Dodatek č.1 smlouvy o dílo č. SPR-S116/2021-1
(ve smyslu § 2586 až § 2635 z.č. 89/2012, občanského zákoníku)

Předmětem dodatku č.1 smlouvy o dílo (č. objednatele SPR-S116/2021) ze dne 21.6.2021 je změna a rozšíření plnění v rámci akce "Obnova objektu a provozních souborů Letenského historického kolotoče", na základě Změnových listů (dále jen ZL) č.1, č.2, č.3 a č.4, které jsou nedílnou přílohou č.1 tohoto dodatku smlouvy o dílo.

ZMĚNOVÝ LIST

Obnova objektu a technických systémů Letenského historického kolotoče		
reg.č.projektu:	134V112000250	číslo ZL:
smlouva:	SPR-S116/2021	01
objednatel:	Národní technické muzeum, IČO: 00023299, DIČ: CZ00023299	
zhotovitel:	Ing.Jiří Kmošek, Na Lánech 15, 570 01 Litomyšl; IČO: 76348091; DIČ: CZ9011183786	
název ZL:	Statické úpravy konstrukce objektu kolotoče - úprava koutových ztužení	
dotčené st. objekty:	180201 - Stavební

VÝROBNÍ DOKUMENTACE (DÍLENSKÁ) Č. ①

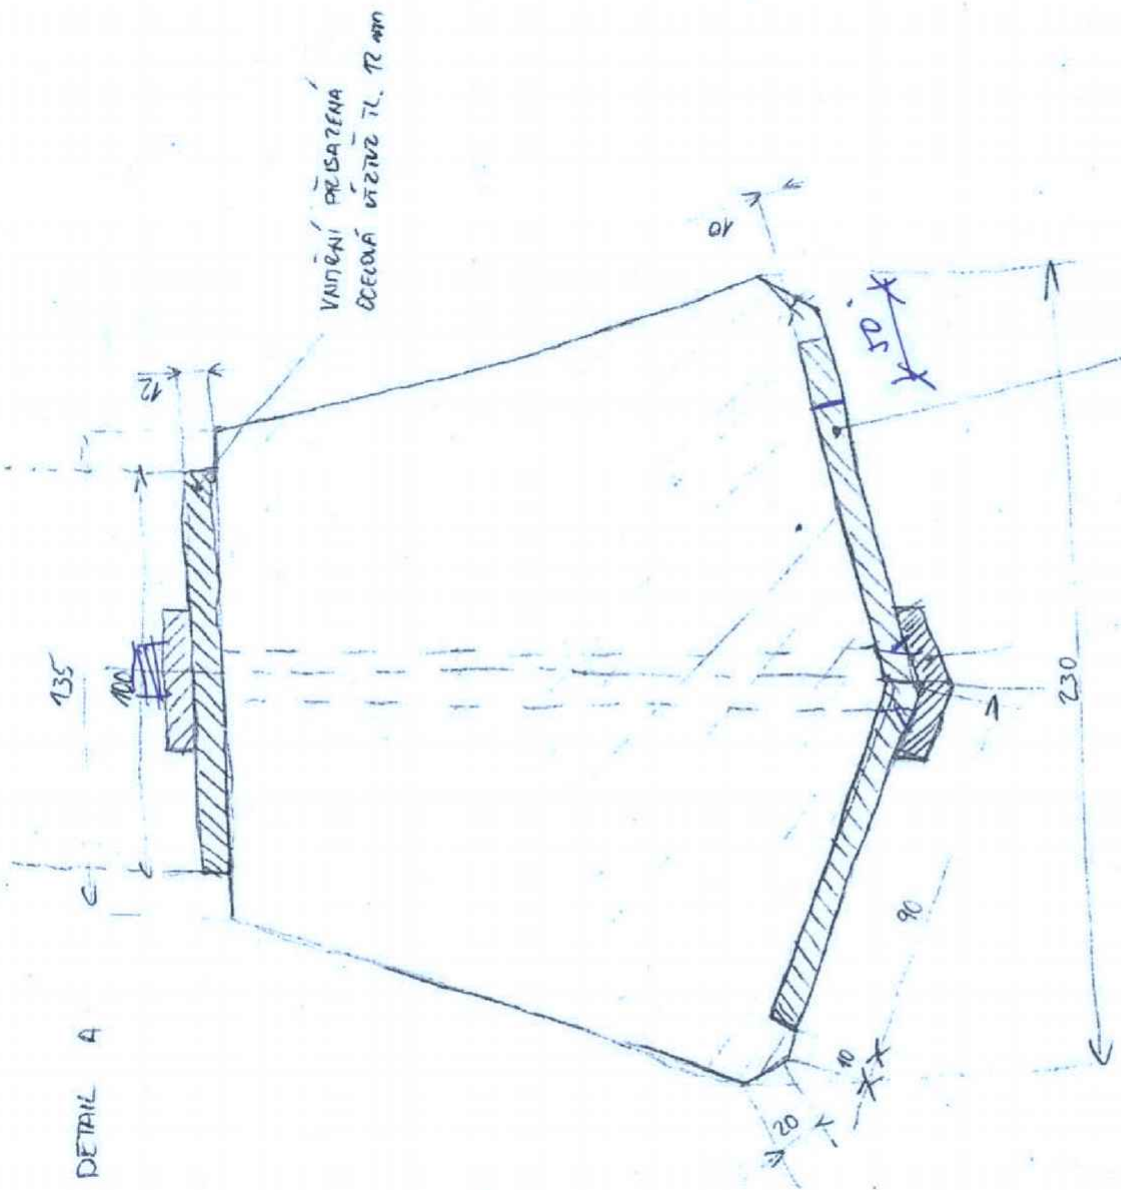
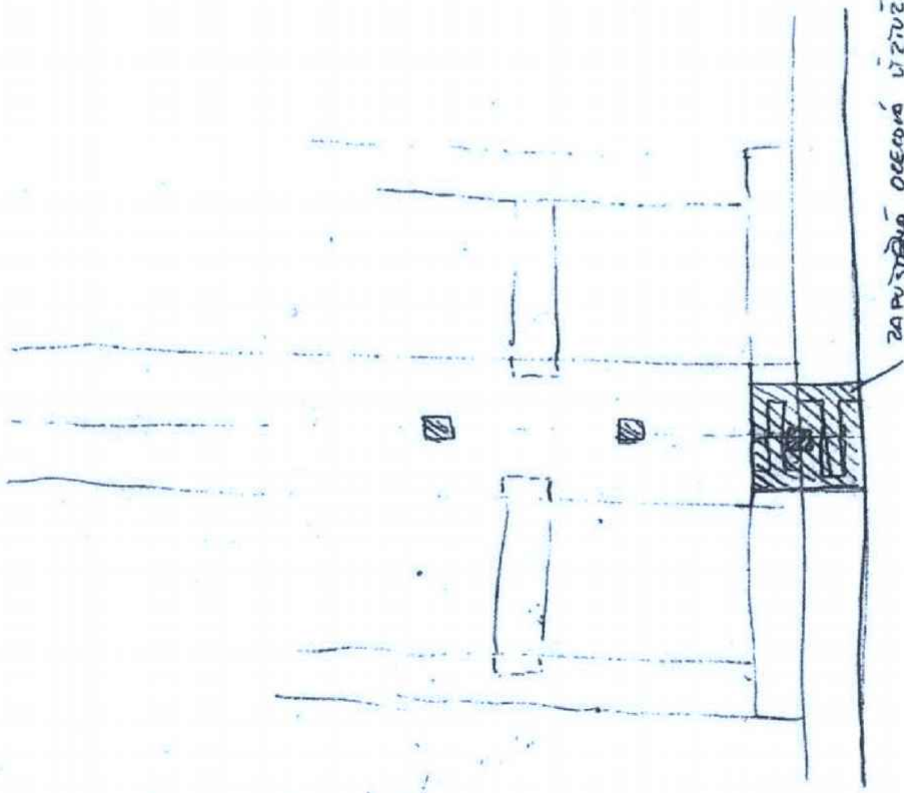
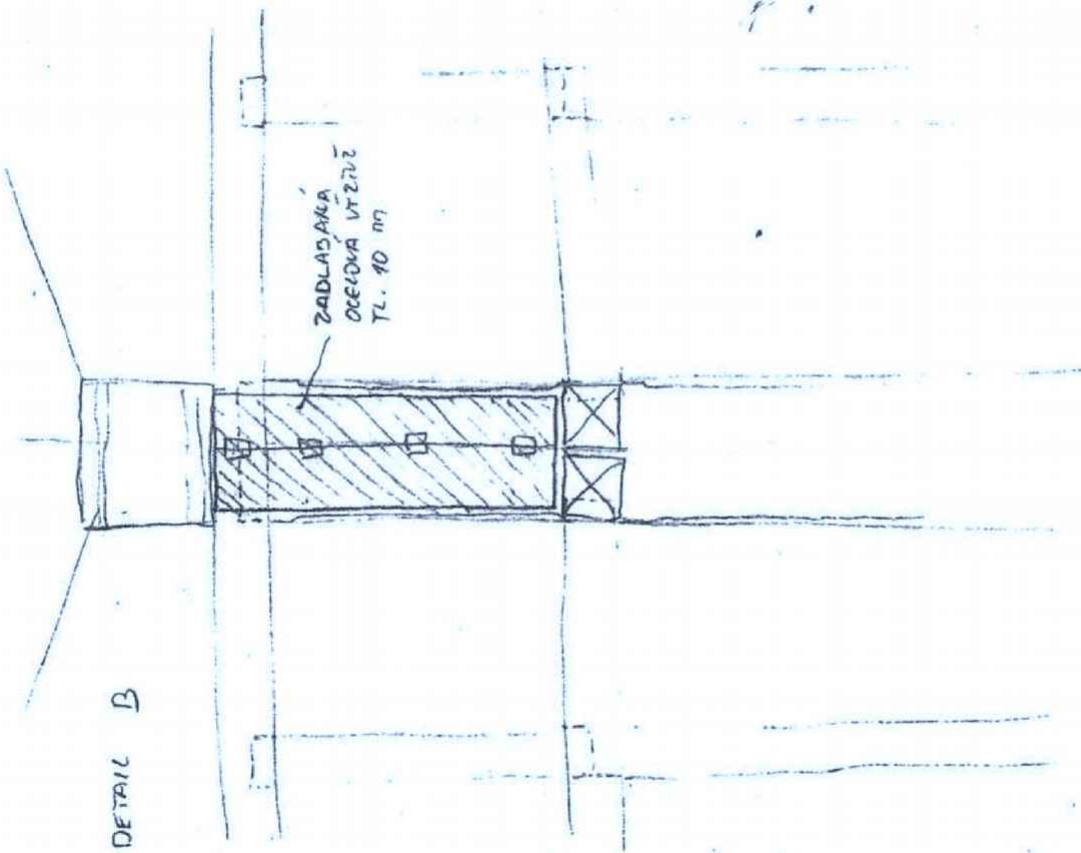
Úprava a zesílení koutových ztužení ve spoji sloupek - trám. Doplnění konstrukce stavby o 12 ks přílozek z profilu 160/10. Změna průměru použitých svorníků z navrhových 14 mm na 20 mm.

Úprava koutových ztužení ve spoji sloupek - trám spočívající v jejich naddimenzování včetně doplnění ocelových přílozek z vnější strany, vychází z aktuálního vyhodnocení špatného stavu zhlaví nosných sloupů objektu. Celkem 12 ks koutových ztužení z pásové oceli S355 profilu 100/12 je doplněno o 12 ks přílozek z profilu 160/10 z vnější strany. Hmotnost jedné sestavy (ztužení + příložka + 3 ks svorníků + 2 ks vrutů) je 22 kg, 3 ks svorníků pro každé koutové ztužení mají průměr 20 mm a oproti stanoveným 14 mm pro původně navrhované 2 ks svorníků. V případě 2 ks vrutů pro každé koutové ztužení se vychází z parametru 120*16 místo navrhovaných 2 ks 100*8.

vyjádření TDS:
Navrhované řešení vychází z aktuálního nálezoového stavu konstrukce a zajišťuje zlepšení parametrů koutového ztužení ve spoji sloupek-trám. S provedením změny souhlasí.

VÝROBNÍ DOKUMENTACE (DÍLENSKÁ) Č. ①

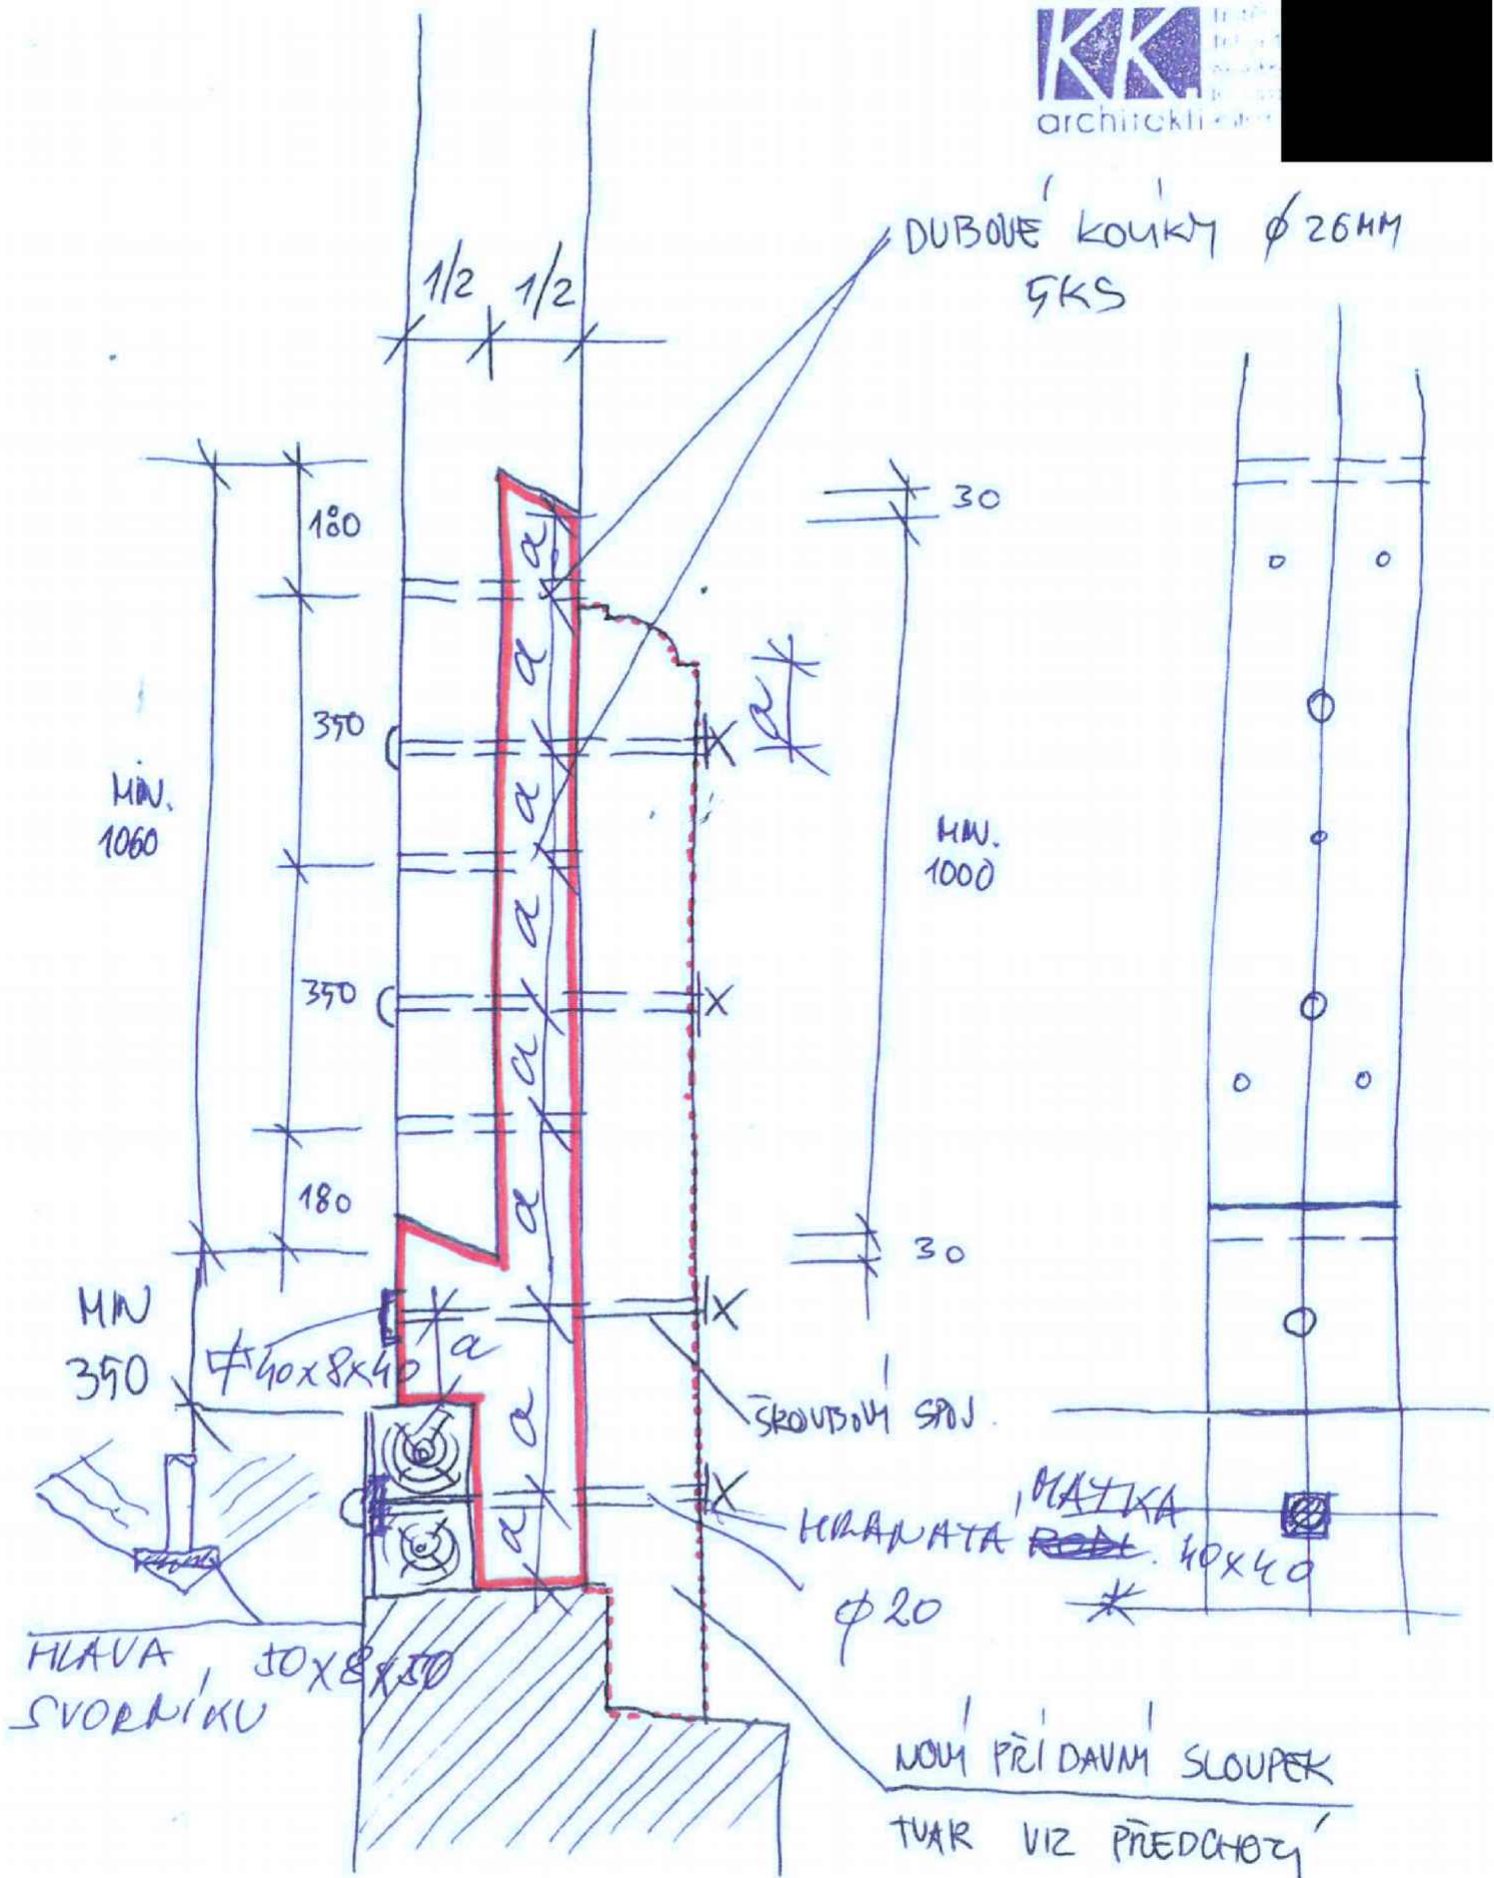
Změna rozsahu výměny opěrných stojek a doplnění atypických svorníků. Zajištění lepšího ztužení stavby ve spoji nosných stojek se základovými prahy.

Ve výkazu výměr je narozpočtována výměna 7 ks opěrných stojek konstrukce objektu kolotoče, ale s ohledem na aktuální vyhodnocení stávajícího stavu, je potřeba nahradit všech 12 ks stojek. Ve výkazu výměr není dále narozpočtováno 48 ks atypických svorníků o průměru 20 mm. Výměna všech 12 ks opěrných stojek je nezbytná z důvodu protézování nosných sloupů a zajištění požadovaných statických parametrů.

vyjádření TDS:
Navrhované řešení vychází z aktuálního nálezového stavu konstrukce a zajišťuje ztužení stavby ve spoji stojek se základovými prahy. S provedením změny souhlasí.

Projekt:	Obnova stavby a technických systémů historického podlahového kolotoče Praha 7, Letenské sady	1:5
Příloha:	DETAIL STAŽENÍ SPOJŮ TRÁMŮ VE STŘEDOVÝCH VÝMĚNÁCH ROŠTU KROVU	
List:	5	Revize: --

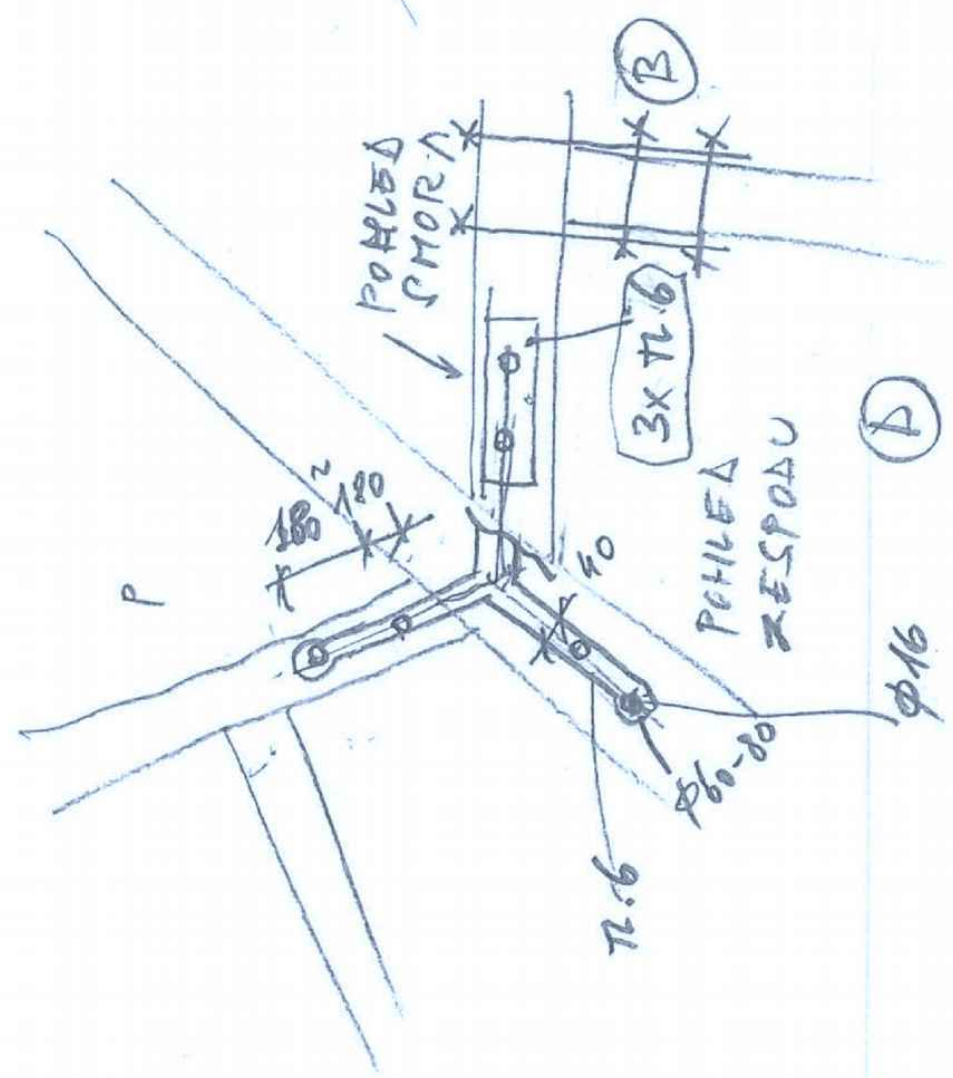
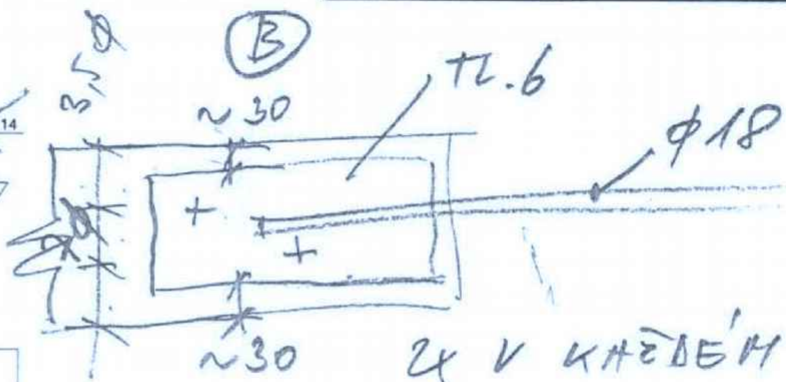
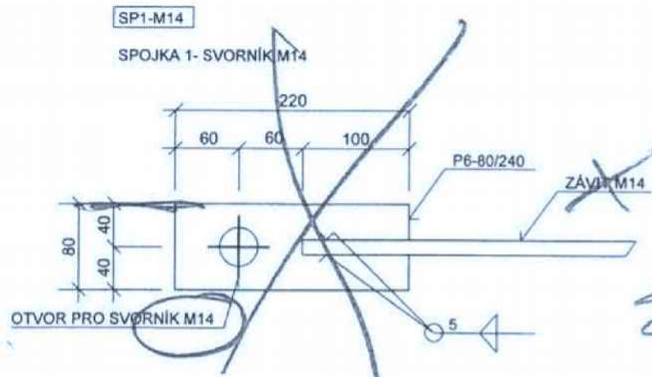
předmět změny:	Statická úprava ztužení střední části konstrukce krovu podle nového konstrukčního návrhu.
zdůvodnění nezbytnosti změny:	Stávající ztužující prvky ve střední části krovu jsou nedostatečné, konstrukčně poddimenzovány a neplní svůj účel. Na základě technické porady a návrhu AD, který zpracoval konstrukční návrh řešení spojů střední části krovu, budou stávající ztužující prvky nahrazeny a doplněny novými ocelovými ztužujícími prvky (příloha č. 3).
zdůvodnění nepředvídatelnosti změny:	Jedná se o náleзовou situaci zjištěnou při doplnění prvků krovu a rovnání stavby kolotoče, kdy je objekt z důvodu uvolněných stropních trámů nutno staticky zajistit a doplnit plně funkční ztužující kovové prvky střední části krovu.
zdůvodnění nemožnosti oddělení prací a samostatného zadání:	Práce nelze zadat jinému dodavateli, jedná se o změnu, která nemění povahu veřejné zakázky a je nezbytná pro dokončení díla. Potřeba vznikla v průběhu prací a objednatel ji nemohl předvídat.

vyjádření AD:	S provedením souhlasí.
vyjádření TDS:	Navrhované řešení vychází z aktuálního náleзовého stavu konstrukce a zajišťuje ztužení stavby ve spojích střední části krovu. S provedením změny souhlasí.
vyjádření objednatele:	S provedením souhlasí.
další vyjádření:
